Wohnquartier im Europa Viertel West, Frankfurt am Main

Museum Sammlung Brandhorst in München

Zusammenführung der Diözesankurie und Erweiterung des Diözesanarchivs am Bischöflichen Palais in Rottenburg

Hallen- und Sommerbad in Schweinfurt

Brenner & Partner, Stuttgart
J. Brenner · M. Hammes · N. Krause

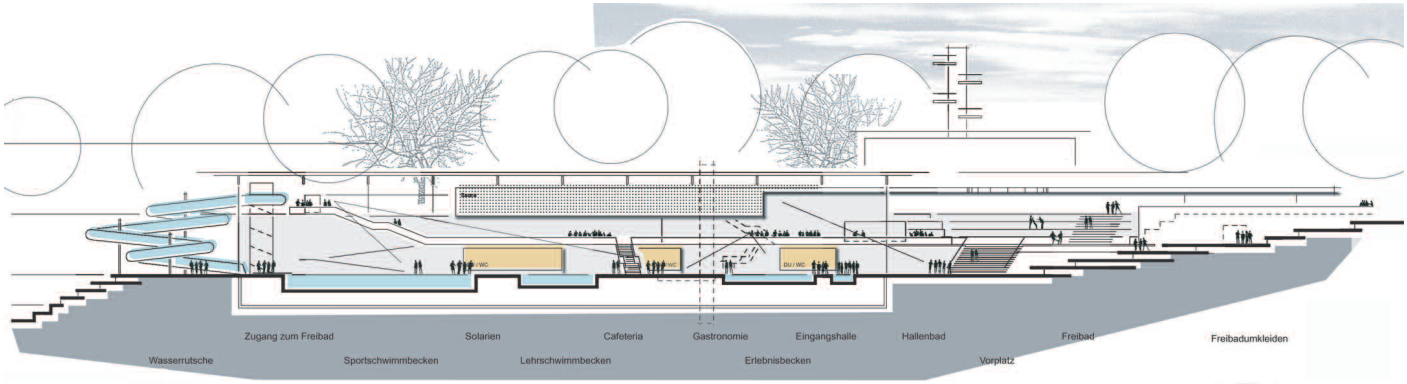
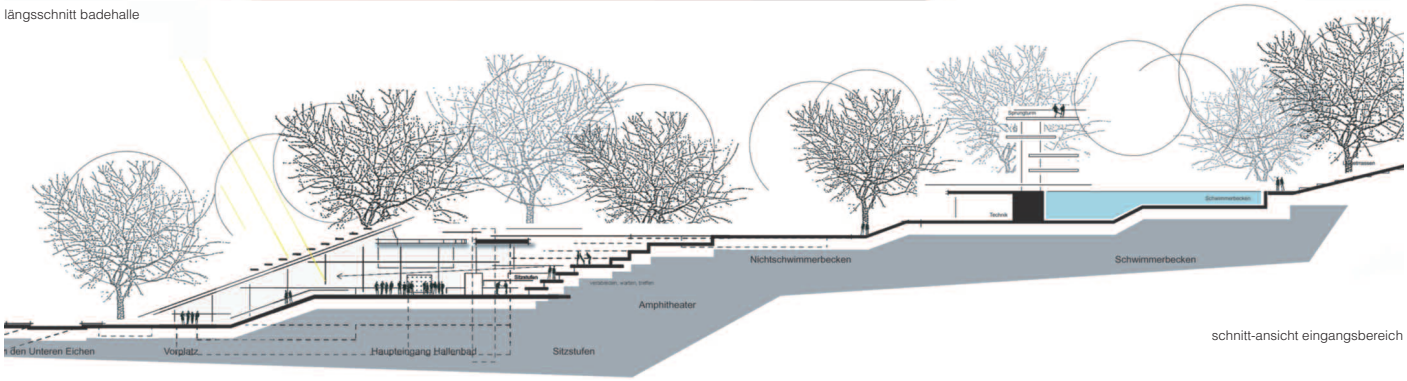
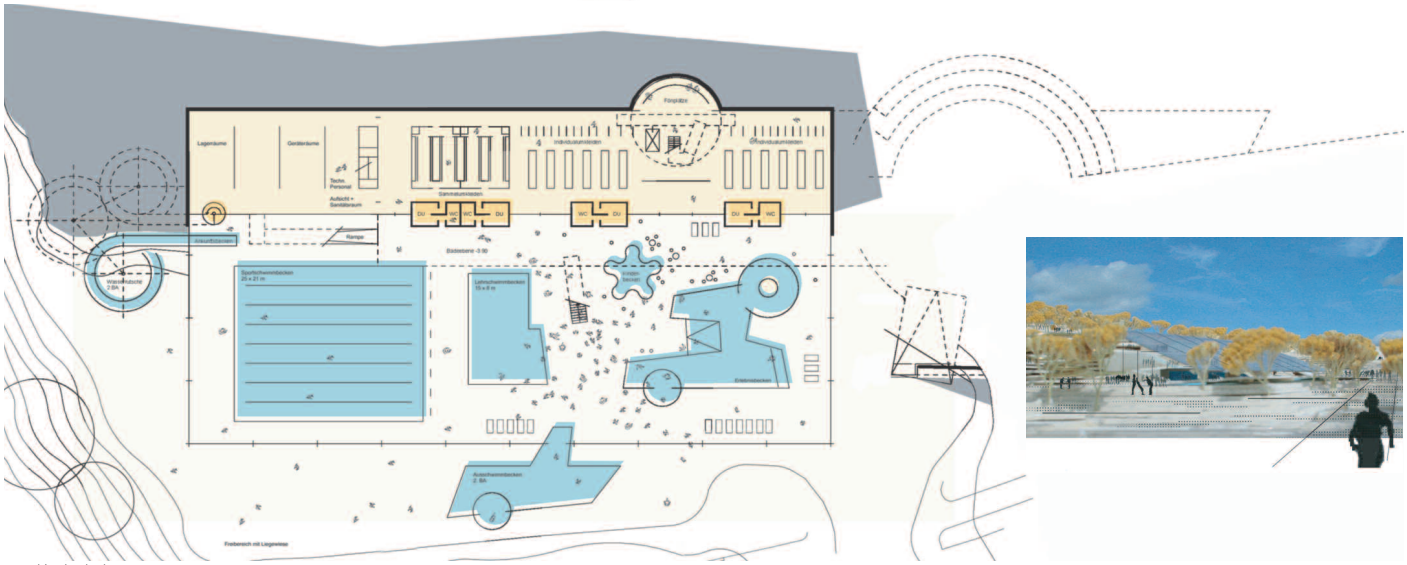
Preisgerichtsbeurteilung:
Der Autor nutzt die vorhandene Terrassierung des Freibadgeländes mit dem großen Höhensprung, um eine neue Badeebene zu schaffen. Dabei wird der Hang mit dienenden Funktionen aufgefüllt und die gebaute Hangkante als Auflager für das die Beckenlandschaft überspannende Glasdach genutzt. Die Anordnung des Baukörpers auf dem abgelegenen Bolzplatz erzwingt eine Anordnung der Parkierung im Süd-Osten des beplanten Geländes, d.h. der Ziel- und Quellverkehr wird weit in das Wohngebiet geführt. Die zentrale Anordnung der Stellplätze auf dem Gelände verlangt Eingriffe in die Landschaft und kann nur durch zusätzliche schalltechnische Maßnahmen abgeschirmt werden. Lage und Ausrichtung des neuen Baukörpers und seiner Rutsche ermöglichen keine Abschirmung der bestehenden Lärmquellen, sondern fügen neue hinzu. Die Vorstellung eines Bades unter freiem Himmel ist eine für diese Lage attraktive Lösung, die sicherlich durch notwendige Sonnen- und Hitzeschutzmaßnahmen eingeschränkt wird. Die einfache, klare und optisch bestechende Lösung bietet eine in sich relativ gut funktionierende Einheit, leider völlig ohne Anbindung an das Freibad. Die Rutsche ist im Bereich Sportbad und in direkter Nachbarschaft zum Saunagarten ungünstig angeordnet. Die Trennung zwischen Sport- und Freizeitbereich ist wenig ausformuliert. Die Anordnung des Planschbeckens inmitten der Freizeitbecken erscheint problematisch aber lösbar. Die gemeinsame Kasse für Hallen- und Freibad ist personalsparend. Dies gilt im Grunde auch für die Gastronomie. Die Saunagastronomie ist getrennt angeordnet. Die Orientierbarkeit ist gut, die Wegeführung übersichtlich und kurz. Der Eingang auf Galerieebene ermöglicht schöne Einblicke und eine gut situierte externe Gastronomie. Auch die Sauna ist aus dem Eingangsbereich gut auffindbar und intern ebenfalls angebunden. Sie ist schön gegliedert. Eine Erweiterungsmöglichkeit des Saunagartens ist leider nicht gegeben. Die Verwaltungs- und Personalräume liegen im Dunklen sowie zu weit vom Eingangsbereich entfernt. Die ausreichenden Technikflächen sind gut und kompakt angeordnet, die Leitungswege kurz, die lichten Höhen erscheinen nicht ausreichend. Die Lage der Technik weit unterhalb der Freibeckenlandschaft ist in Bezug auf die notwendige Pumparbeit ungünstig. Die Darstellung des Einbringschachtes ist nicht durchgehend berücksichtigt. Die Abwicklung des Lieferverkehrs muss über den Eingangsvorplatz abgewickelt werden. Die Ver- und Entsorgung der Gastronomie auf diesem Weg ist nicht ausreichend geklärt. Über den Energie- und Medienhaushalt wurden gute Gedanken entwickelt. Das große Glasdach erscheint energietechnisch problematisch.

Das Gebäude ist in seiner Anlage zwar kompakt, weist aber großen Flächen- und Kubaturbedarf aus.
